東海低レベル放射性廃棄物埋設事業所 第二種廃棄物埋設施設の位置、構造及び 設備の基準に関する規則 への適合性について (概要)

2022年 9月 8日

日本原子力発電株式会社

2. 主な指摘事項と対応状況

第5-1図 数値シミュレーション結果

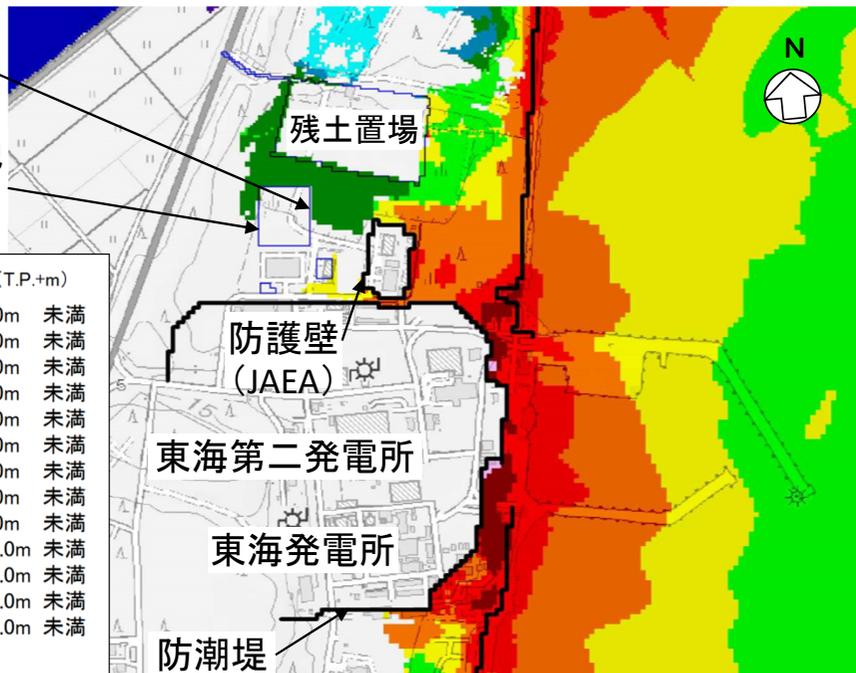
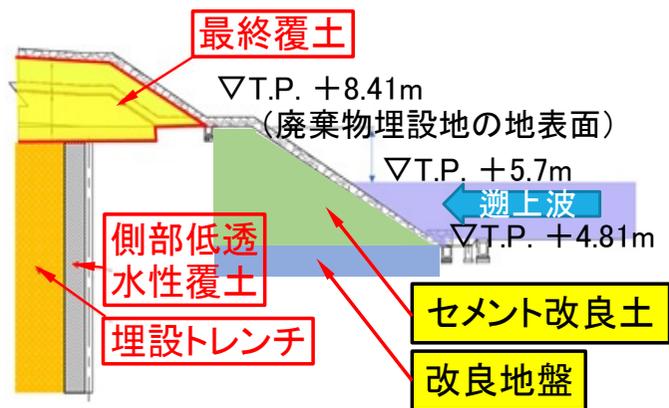
| 主な指摘事項 | | 対応状況 |
|---------------------|--|---|
| 第241回 (H30.7.31) | 許可基準規則では、影響の最も大きい津波を想定することを求めているので、茨城県の実施したシミュレーション結果のうち、最も影響の大きいと思われるL2津波を設定すべき。 | 「スライド7 第五条 津波による損傷の防止」 L2津波で設定し、評価を実施。 |

- 既往知見を踏まえた津波の評価を実施した結果、廃棄物埋設施設の周辺に到達する**遡上波は最大で T.P.+5.7 m** (第5-1図参照)となった※。
- 遡上波は廃棄物埋設施設の外周に存在する**法面に到達するが、廃棄物埋設地の設置高さは、遡上波の到達高さに対して約2m高く、廃棄物埋設地には到達しない** (第5-1図参照)ことから、廃棄物埋設地の安全機能に直接影響を及ぼすおそれはない。
- 念のための対策として、遡上波によって廃棄物埋設施設の法面が大きく損傷しないように、遡上波が到達すると予想される**法面に対してセメント改良土による補強**を行うとともに、**法面直下を地盤改良**することで津波に対する安定性を確保する (第5-2図参照)。

第13-8図 自然事象シナリオの評価概念図(最も厳しい自然事象シナリオのみ評価するシナリオ)

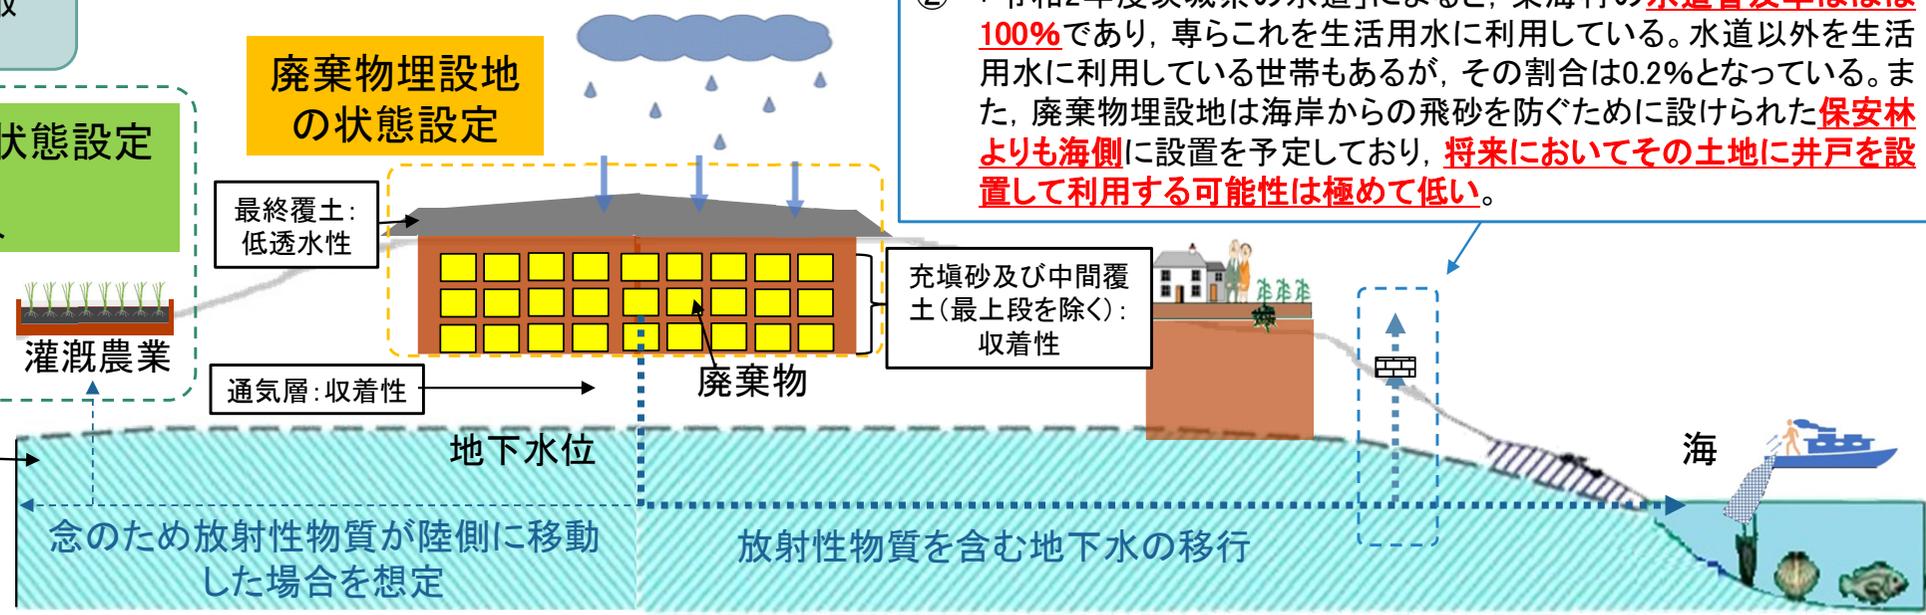
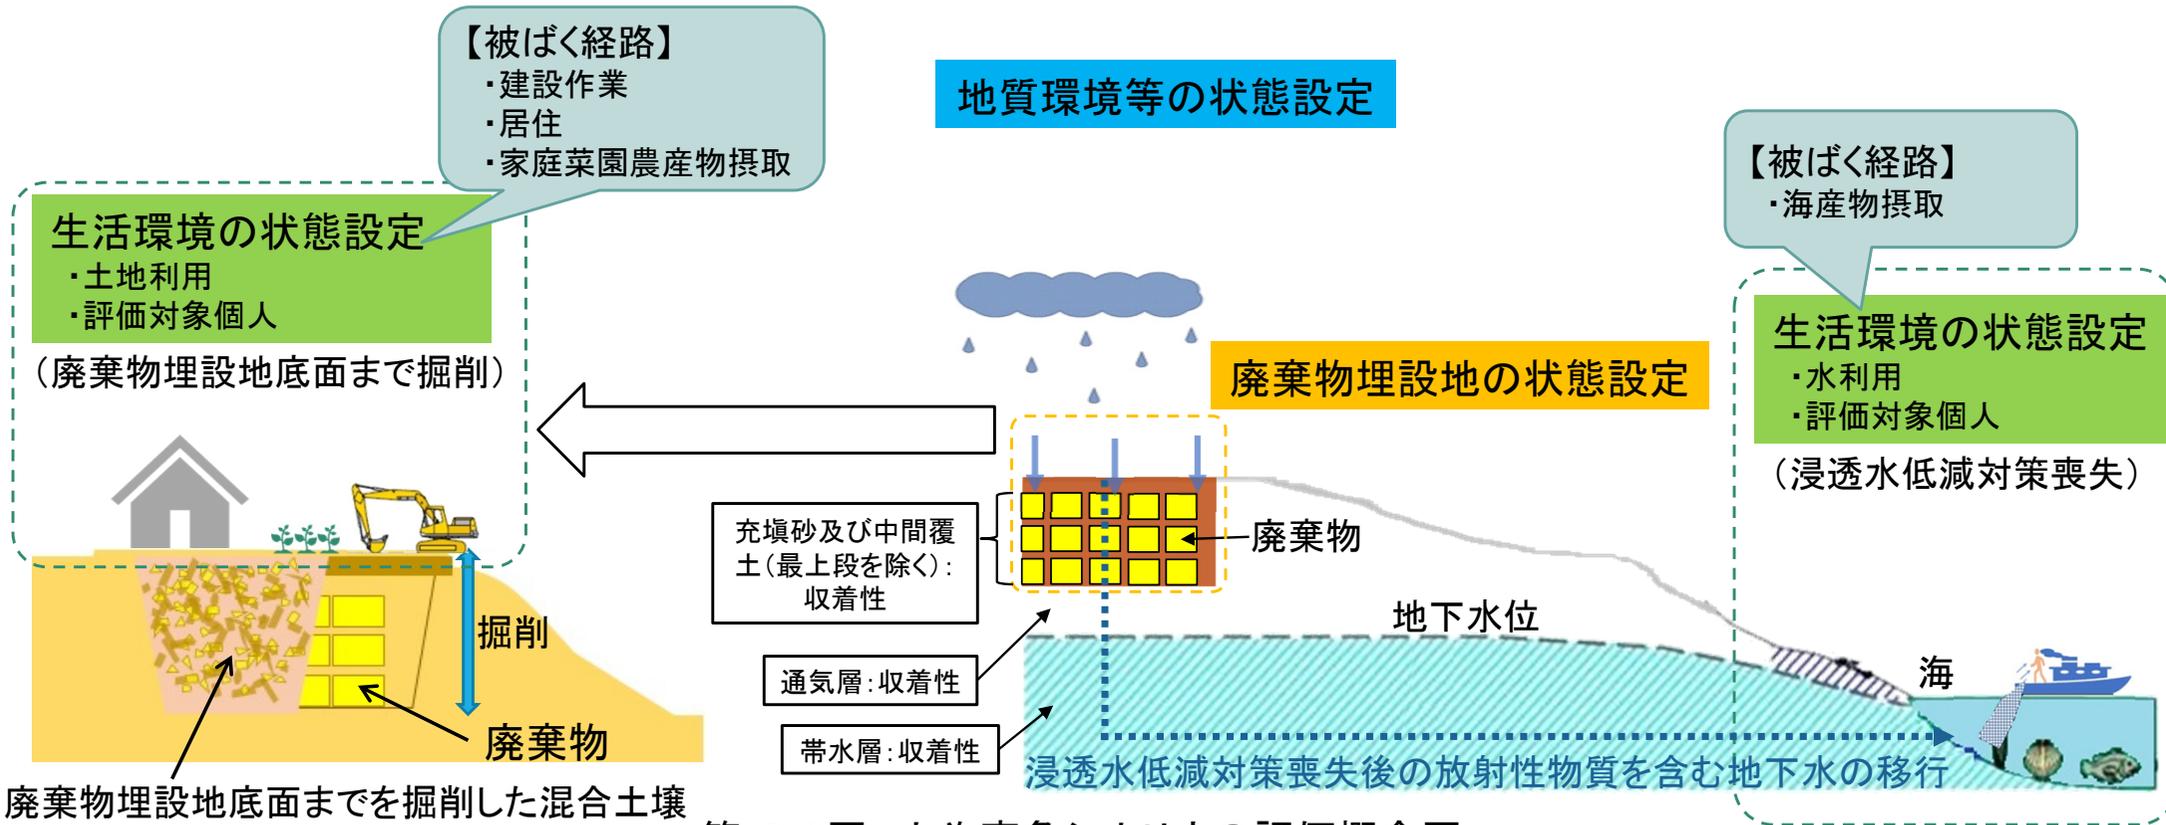
| 主な指摘事項 | | 対応状況 |
|---------------------|--|---|
| 第256回 (H31.1.22) | 井戸水飲用摂取の評価について、埋設施設からの核種の漏出が瞬時放出という非保守的な設定になっているので、シナリオにあった保守性の考え方を検討して、評価を見直すこと。 | 「スライド24 第十三条 廃棄物埋設地 第1項 第四号(自然事象シナリオの評価)」 将来の人間活動については「現在の生活様式」を考慮して設定し、井戸水飲用は被ばく経路として考慮しない。 |

| 主な指摘事項 | | 対応状況 |
|---------------------|--|---|
| | 井戸水の飲用におけるCI-36などの地下水の移行条件について、保守的な設定とすること。 | 「スライド24 第十三条 廃棄物埋設地 第1項 第四号(自然事象シナリオの評価)」 将来の人間活動については「現在の生活様式」を考慮して設定し、井戸水飲用は被ばく経路として考慮しない。 |

【被ばく経路】
井戸水飲用については、以下の点を踏まえ**被ばく経路として考慮しない**。
 ① **将来の人間活動については「現在の生活様式」を考慮して設定**すること、また、「**現在の生活様式**」は、**最新の統計等に基づき、過去の統計等を考慮した上で設定**することが示された(原子力規制委員会 2020.10.7)。
 ② 「令和2年度茨城県の水道」によると、東海村の**水道普及率はほぼ100%**であり、専らこれを生活用水に利用している。水道以外を生活用水に利用している世帯もあるが、その割合は0.2%となっている。また、廃棄物埋設地は海岸からの飛砂を防ぐために設けられた**保安林よりも海側に設置を予定**しており、**将来においてその土地に井戸を設置して利用する可能性は極めて低い**。

※:水理(地下水の流れ)の調査結果上、地下水が陸側に流れる可能性は極めて低いですが、念のため廃棄物埋設地から漏出した放射性物質を含む地下水を灌漑用水として利用された場合の農産物の摂取及び農作業による被ばくを評価

地下水水位等高線図

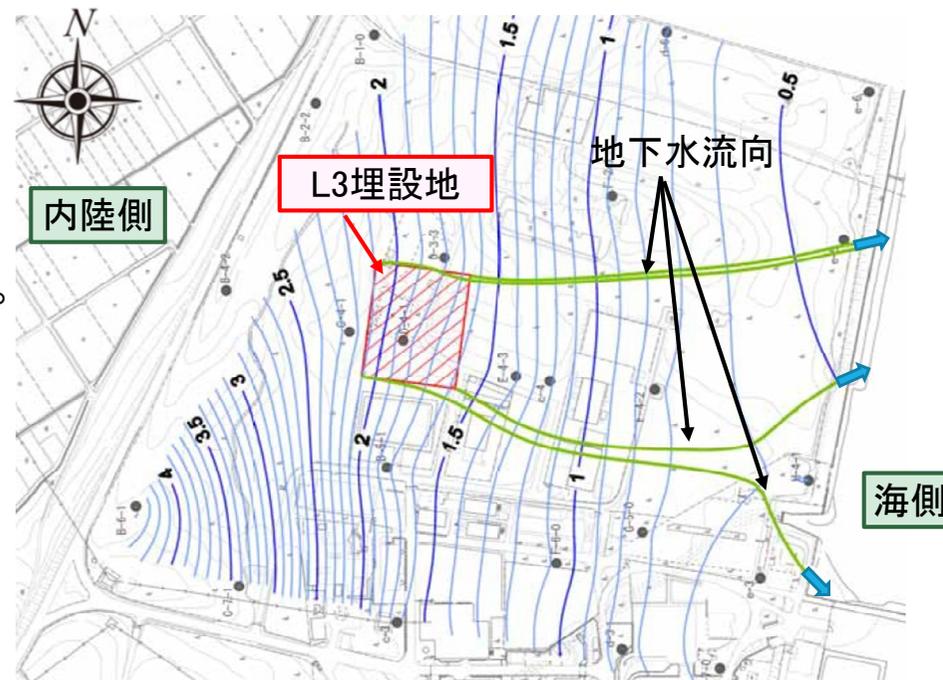
- 地下水は水位観測結果に基づき定常的に海側に流動しているとの説明を受けたが、土質の透水係数, 降雨観測値, 地質構造, マスバランス等を踏まえた総合的な水理場として, 100%海側に流動していることを証明するか, 又は海側以外(内陸側)に流出した場合の評価を実施し線量基準を満たすことを説明すること。

- ✓ 地下水は定常的にL3埋設地から海側に流れていることが, 10年以上継続している地下水位観測データに基づき証明されており, 内陸側に流出することはないと考えている。
- ✓ 規制庁殿の指摘を踏まえ, その説明性向上の観点から, 3次元地下水流動解析を実施し, 地下水は海側へしか流れないことを確認。
 - 第二種埋設許可基準規則第十三条
補足説明資料1 地質環境等の状態設定
添付資料1 水理で説明。
- ✓ 仮に内陸側に移行した場合を想定した評価も参考までに実施。
 - 第二種埋設許可基準規則第十三条
補足説明資料2 生活環境の状態設定で説明。
